改善箇所説明図

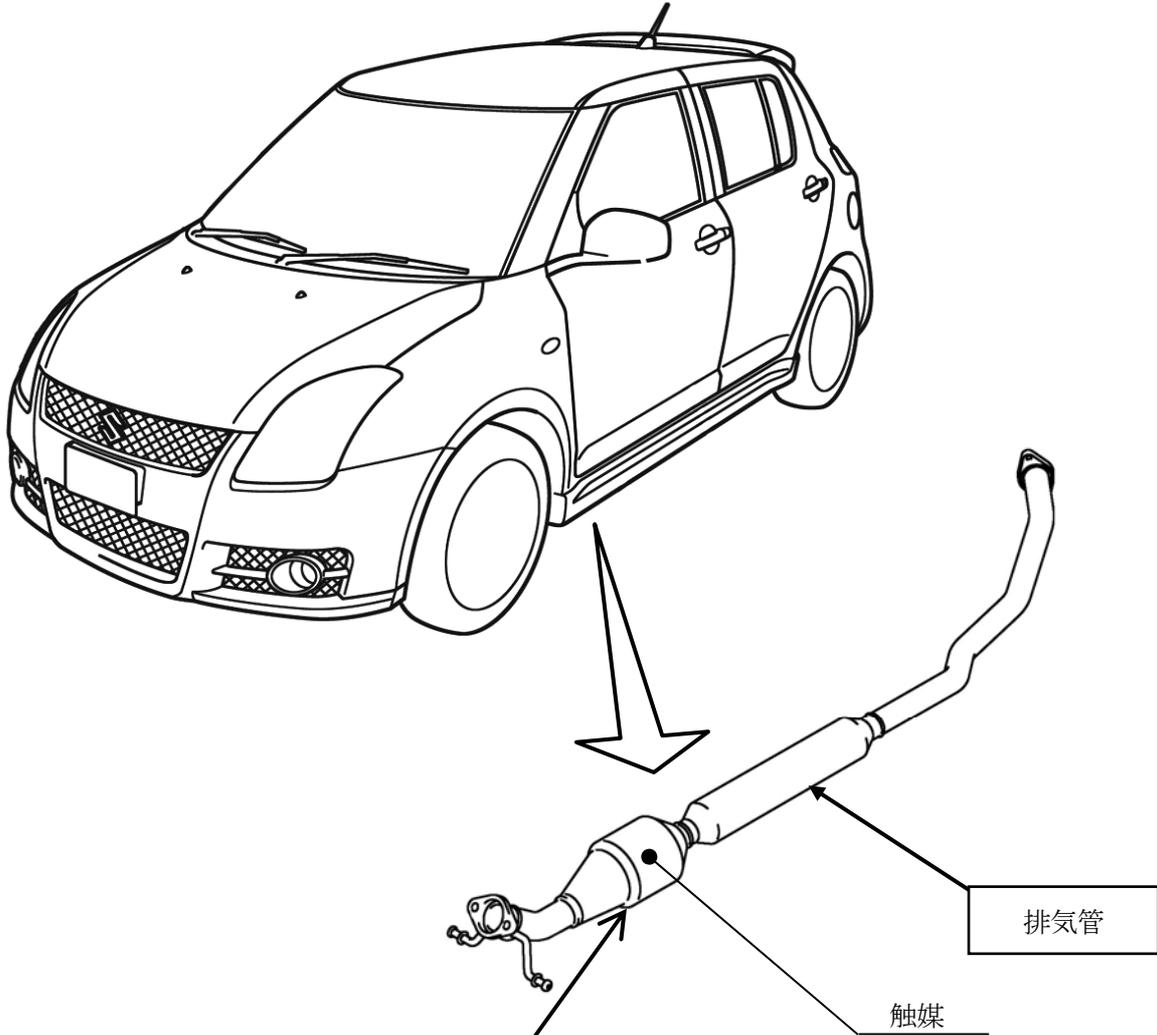
基準不適合発生箇所

排気管内の触媒の固定方法が不適切なため、排出ガス圧力と振動により、当該触媒が排気管内で移動するものがある。そのため、そのまま使用を続けると、排気管内壁と干渉して異音が発生し、最悪の場合、当該触媒が損傷するおそれがある。

改善の内容

全車両、排気管を対策品と交換する。

注：□ は交換部品を示す。
